Technische Änderung bei HDC-Gehäusen

PCN-Nummer:	PCN-PB72-20220214-00-A
Datum der Veröffentlichung:	14 Februar 2022
Gültigkeitsdauer:	Bis auf Weiteres
Revisionsnummer:	00-A

Ehemalige Version

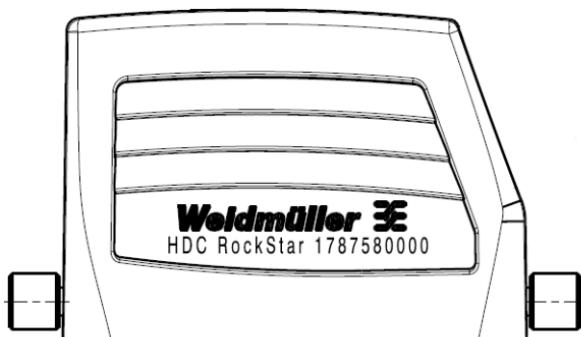
Die Kennzeichnung der HDC RockStar Gehäuse wurde in der Vergangenheit tampon bedruckt.

Neue Version

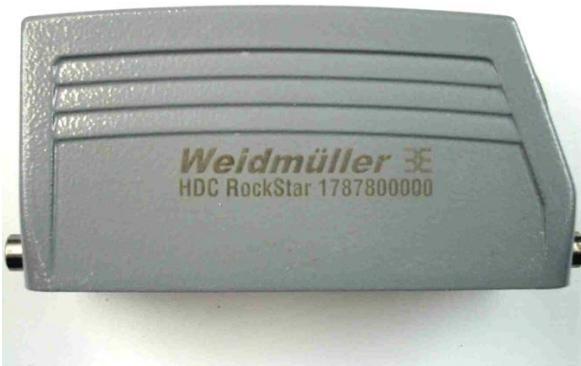
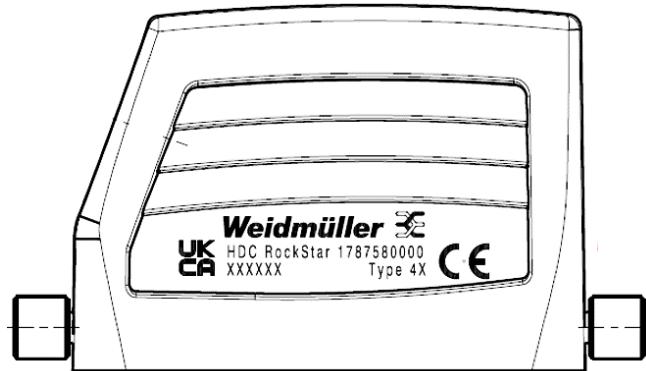
Die Gehäuse haben künftig einen Laseraufdruck mit Bestellnummer, Datumscode, UKCA- und CE-Kennzeichnung sowie NEMA-Klassifizierung.
